**Avis délibéré de la mission régionale d'autorité
environnementale relatif à l'extension du parc éolien de
Saint-Nicolas-des-Biefs présentée par la société CPENR
du groupe ABO Wind SARL, sur la commune de Saint-
Nicolas-des-Biefs (03)**

Avis n° 2020-ARA-AP-980

Avis délibéré le 18 mars 2021

Figure 4 : carte des habitats très diversifiés du site d'implantation (source étude d'impact)

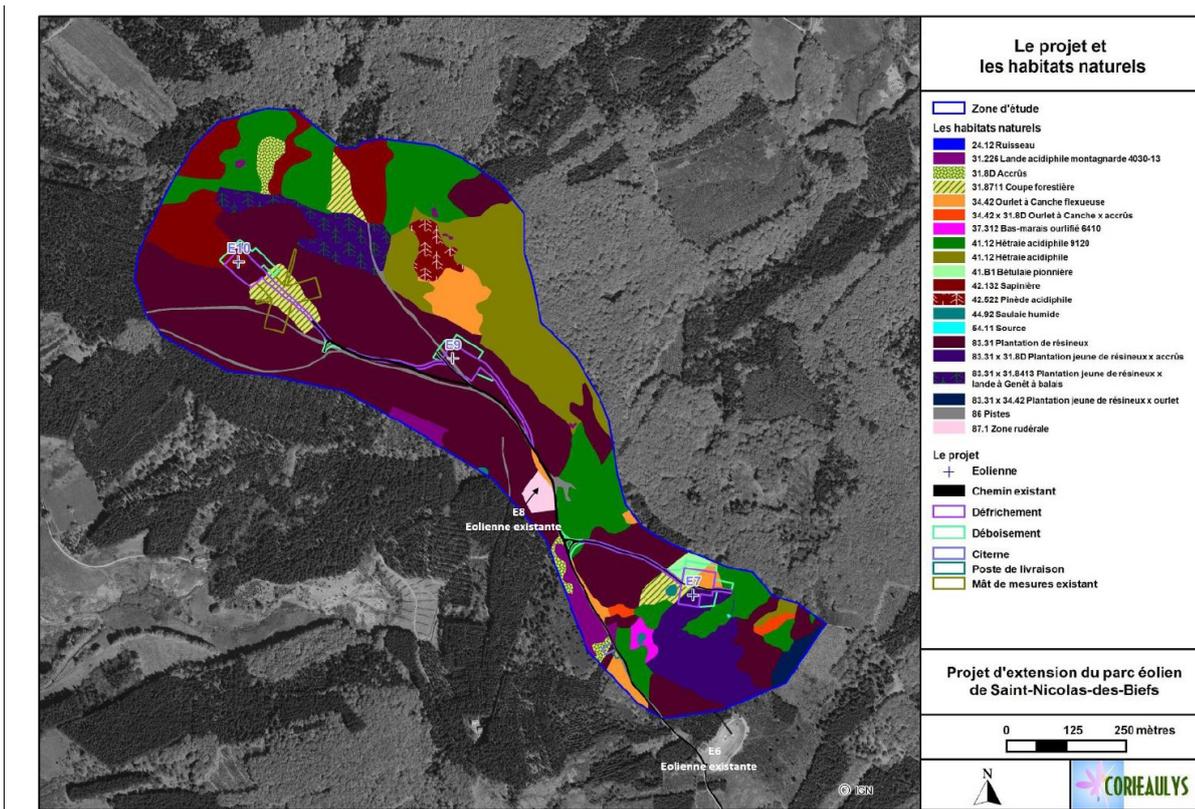
S'agissant des **zones humides**, si le porteur de projet affirme que ces habitats très sensibles sont évités et que le projet ne présente pas d'impacts résiduels, un risque de perturbation voire de destruction de la saulaie humide est selon le dossier plausible, en particulier pour l'implantation de l'éolienne E7.

L'Autorité environnementale recommande de compléter la caractérisation et de cartographier précisément les zones humides au sein de la zone d'implantation potentielle de l'opération.

Figure 5 : zone d'implantation de l'éolienne E7 illustrant la mesure d'évitement (source étude d'impact)

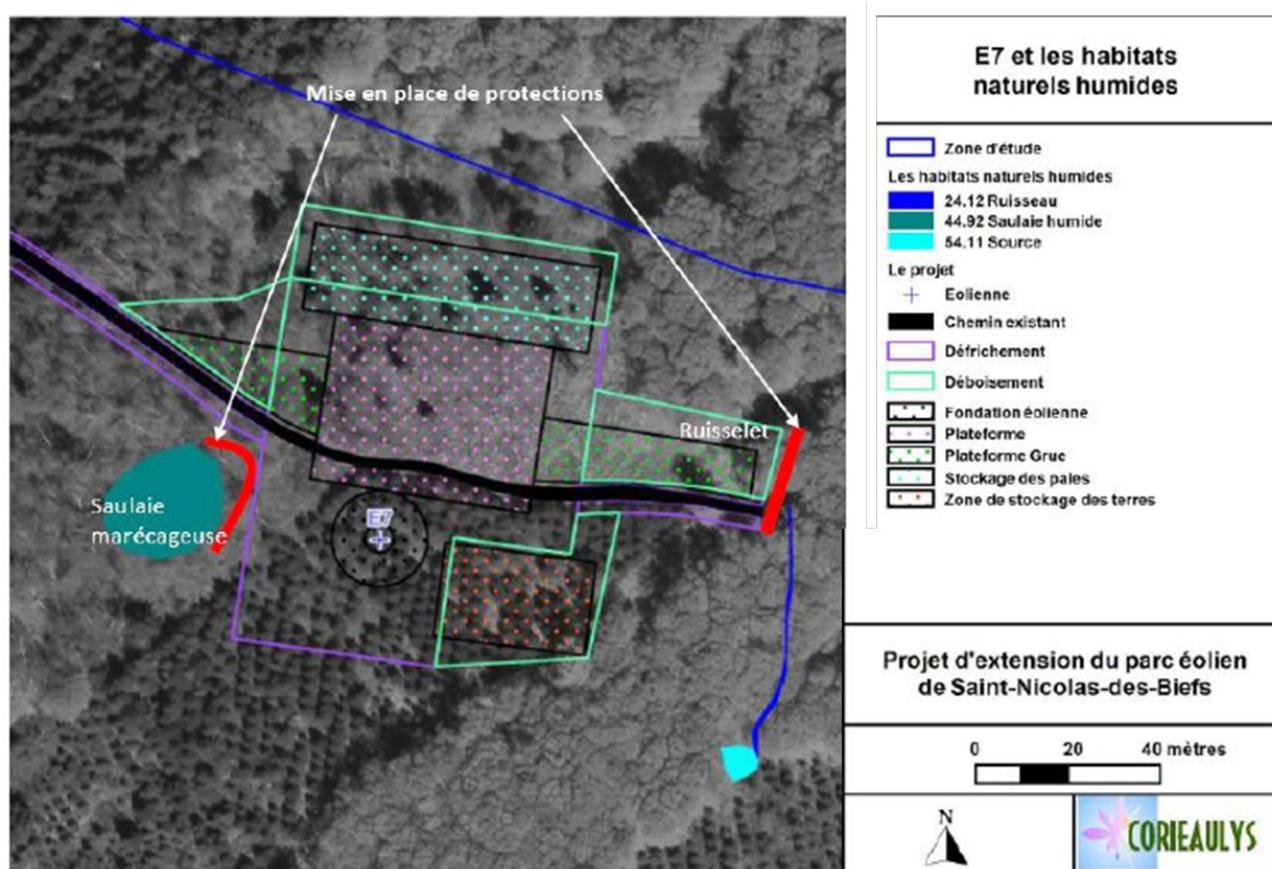
Il s'appuie sur le suivi mis en place après travaux à hauteur de l'éolienne E8 concluant à l'absence d'impact significatif sur les nappes d'eau souterraines et tourbières. *« La tourbière boisée ne semble donc pas avoir été impactée par la perforation de la nappe lors des travaux. Il est probable que les modifications hydrologiques induites soient quantitativement (maintien des volumes) et qualitativement (absence de modification des paramètres physico-chimiques) négligeables. Les résultats montrent que la tourbière boisée continue donc à fonctionner de la même façon qu'avant les travaux »*. Cette conclusion, comme déjà évoqué, n'apparaît pas étayée.

Figure 6: La différence de gabarits des machines entre le parc initial et le parc existant (source étude d'impact)

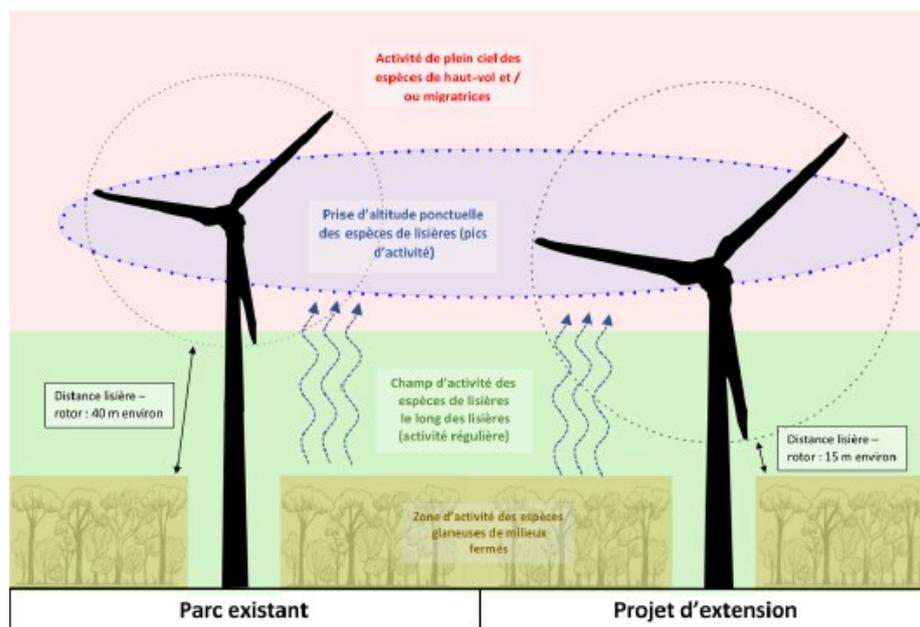
Les mesures d'évitement et de réduction proposées apparaissent insuffisantes pour préserver le système bocager et des espèces inféodées à celui-ci. Leur présentation et leur description n'apparaît pas précise et elles ne sont en outre pas hiérarchisées.
